# DODATEK č. 4 ke SMLOUVĚ O DÍLO

„ZŠ E. Destinové a ZŠ nám. Svobody 2 - půdní vestavba“

Půdní vestavba - ZŠ Emy Destinnové a ZŠ nám. Svobody

Change Order / Změnový list

název stavby	S002		
objekt	D.11 Architektonicko-stavobní řešení		
část	mřítko		
název dokumentu	Dočasné VZT potrubí varny ZŠ NS

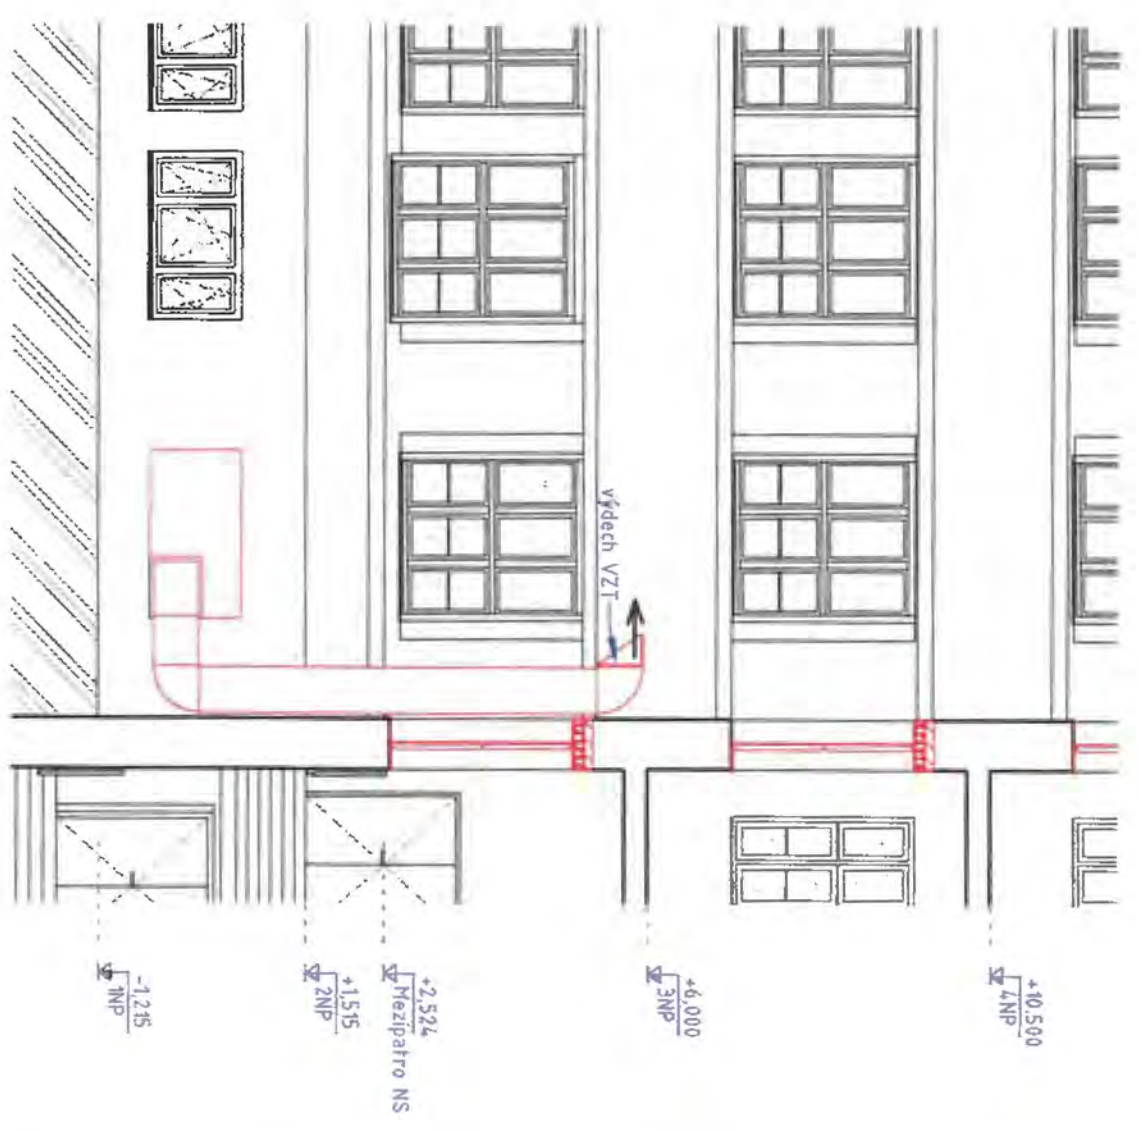
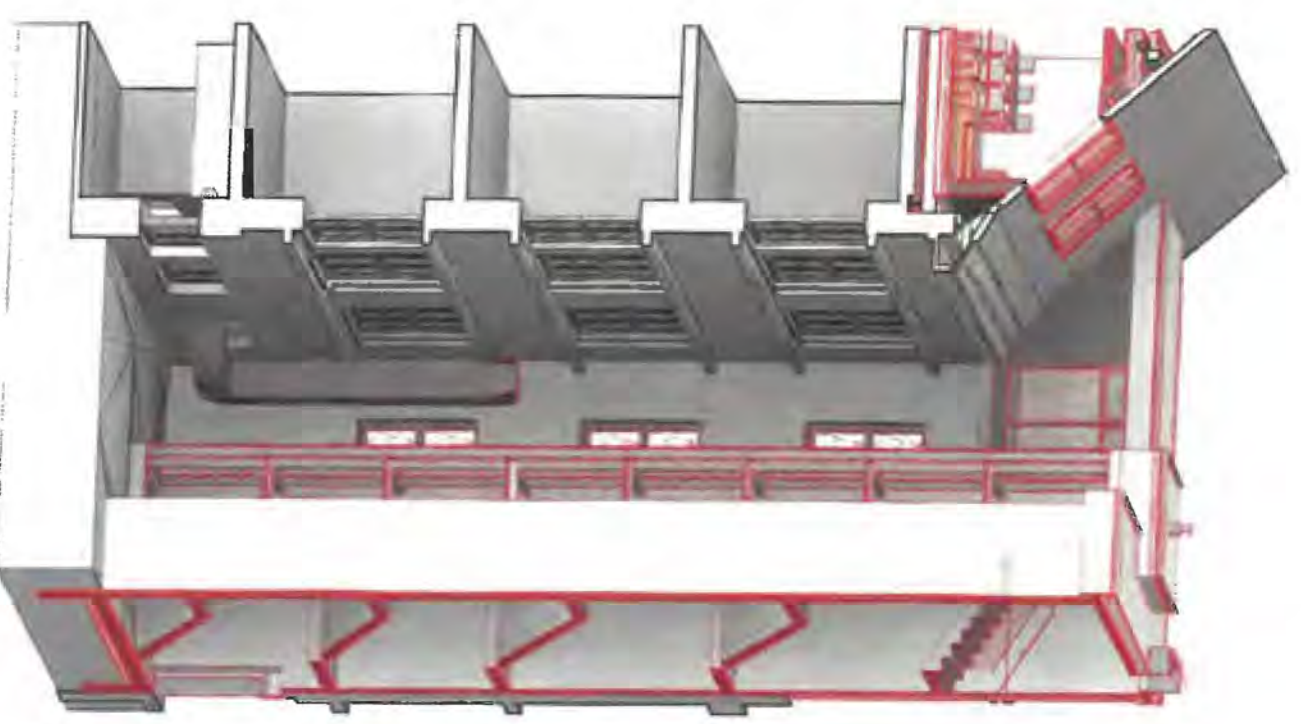
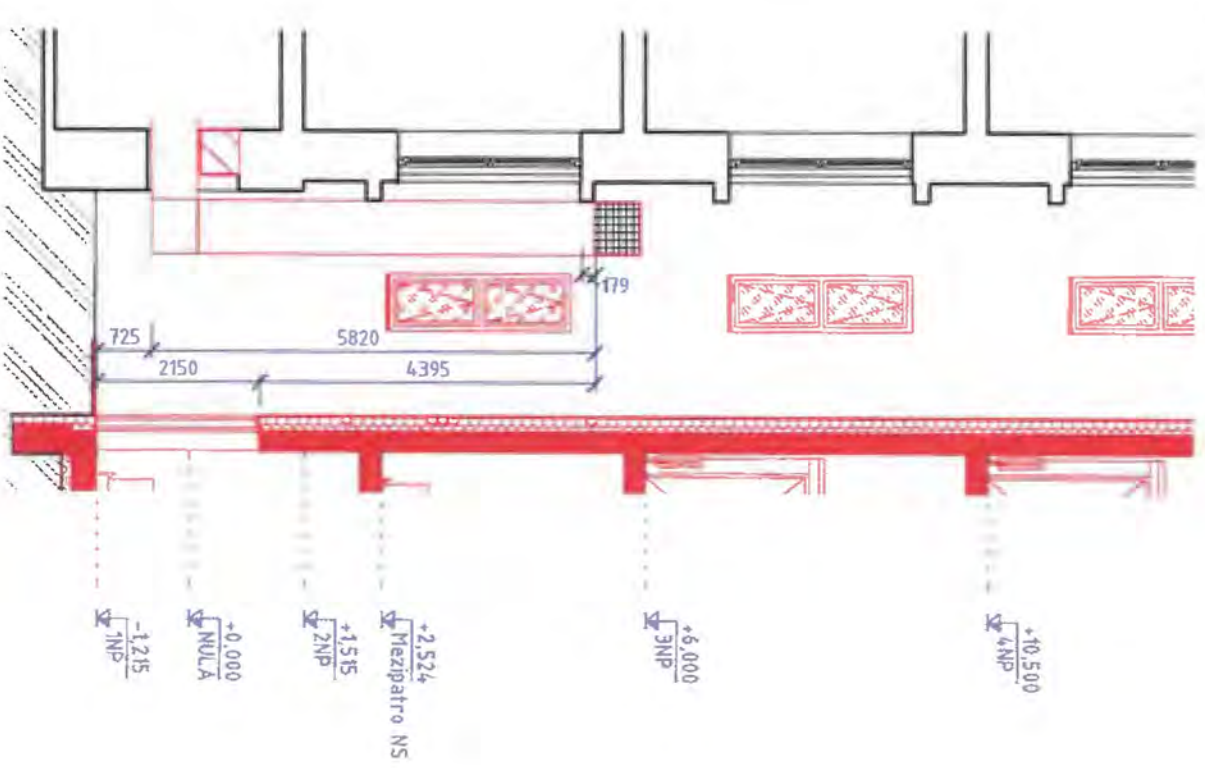
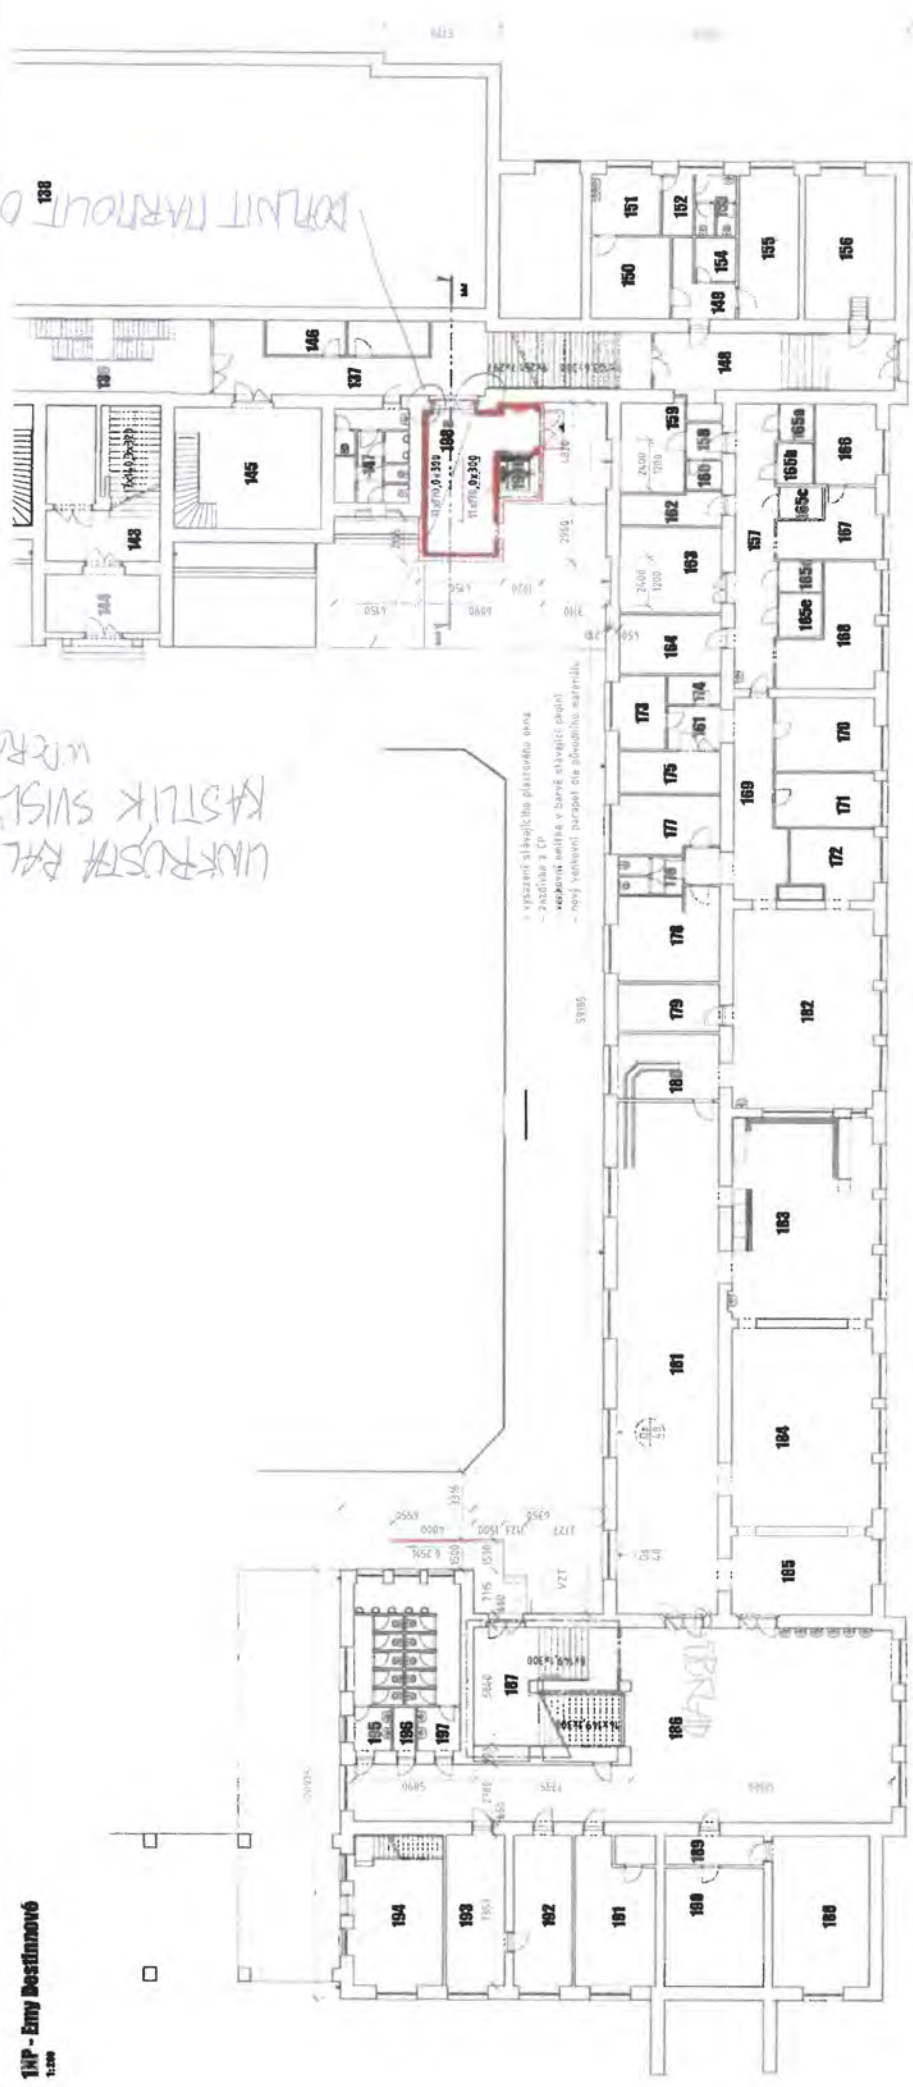
1	Změna polohy chladicí jednotky 1A do prostoru terasy u místnosti č. S418. Z důvodů stability stávajících komínových těles a zjednodušení přístupu údržby jednotky.	SO 02
2	Příprava vody a odpadu pro kuchyň v místnosti č.S510. Doplnění umyvadla do místnosti S510 na žádost uživatele.	SO 02
3	Doplnění hasicího přístroje vč. skříňky. Položka chyběla v soupisu prací.	SO 02
4	Příprava pro odvětrání budoucího lapolu v kuchyni NS.	SO 02

1	Změna polohy chladicí jednotky 1A do prostoru terasy u místnosti č. S418. Z důvodů stability stávajících komínových těles a zjednodušení přístupu údržby jednotky. Jednotka byla přesunuta z původní polohy na komínovém tělese na terasu, přístupnou z prostor školy.	SO 02
2	Příprava vody a odpadu pro kuchyň v místnosti č.S510	SO 02
3	Doplnění hasicích hasicího přístroje včetně skříňky.	SO 02
4	Do skladby střechy byla dle návrhu GP vložena trubka KG 110, ústící do fasády pod římsou a napojená do funkčního komínového průduchu.	SO 02
